Oggetto: CONSEGNA: Comune di Visso - Lavori di realizzazione degli interventi di riqualificazione dei giardini del lago

OGGETTO: Lavori di realizzazione degli interventi di riqualificazione dei giardini del lago.

ORDINE DI SERVIZIO

ORDINE DI SERVIZIO

ALLEGATO A ORDINE
DI SERVIZIO N. 3

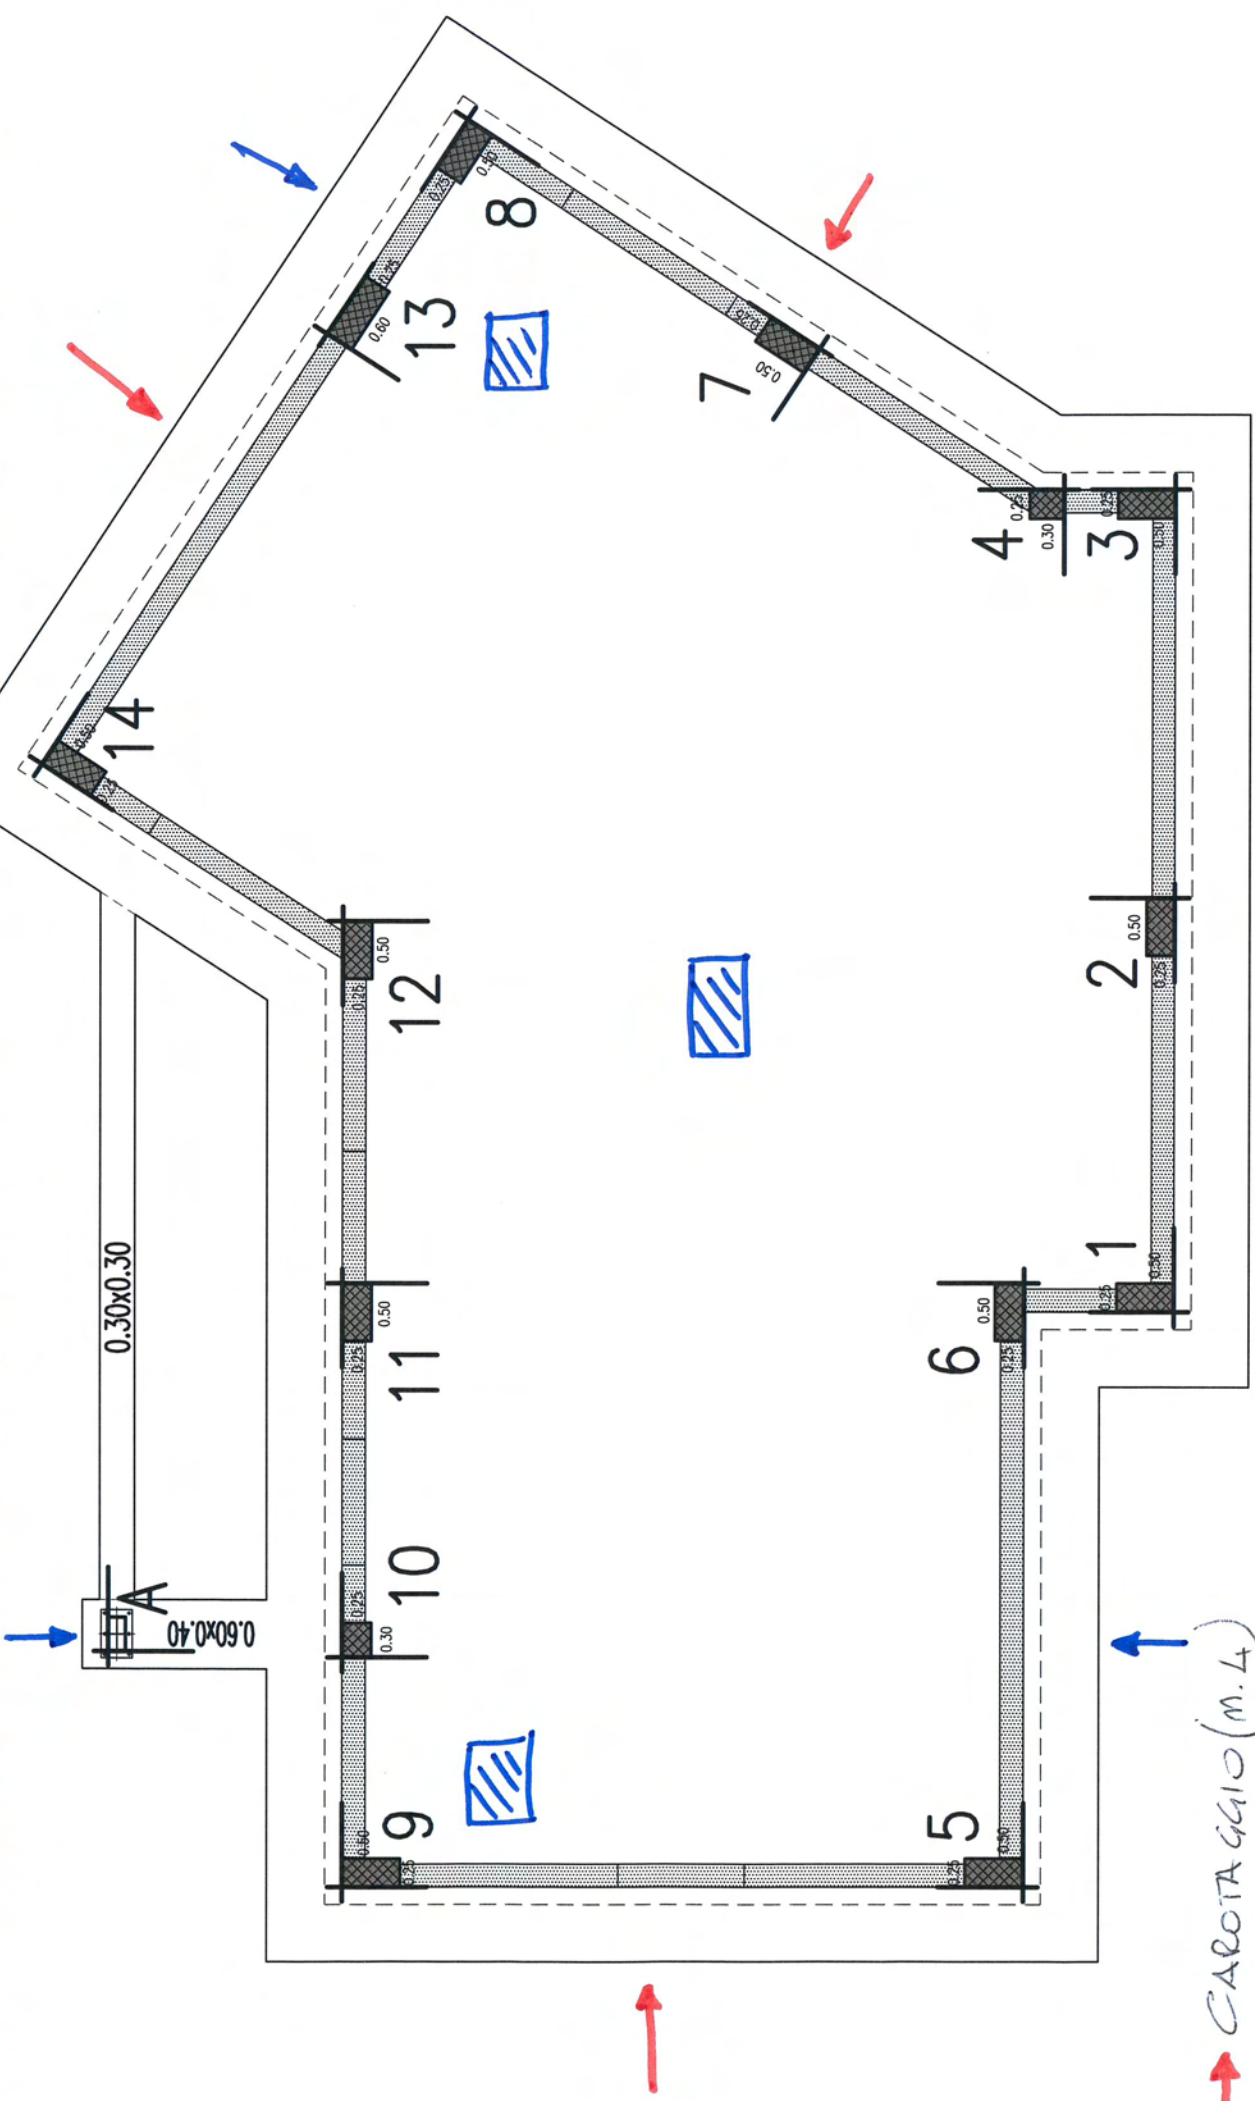
all'impresa affidataria di eseguire i saggi e le prove (carotaggi) indicate nell'elaborato grafico allegato al presente ordine di servizio.

In particolare all'esecuzione dei saggi su copriferro provvederà l'impresa affidataria mentre per il controllo della resistenza del calcestruzzo in opera l'impresa dovrà incaricare un laboratorio ufficiale di cui all'art. 59 del DPR 380/2001 che provvederà ad eseguire e certificare le prove sulle carote estratte.

Considerando che il getto della fondazione è avvenuto in data 27/11/2020 le operazioni di estrazione delle carote in cantiere dovranno avvenire a partire dal giorno 11/12/2020 e comunque entro il giorno 14/12/2020.

- CAROTA G.10 (M.4)
- SAGGIO VERTICALE SU COPRIFERRO 30x30 cm (M.3)
- SAGGIO IN PIANTA SU COPRIFERRO 30x30 cm (M.3)
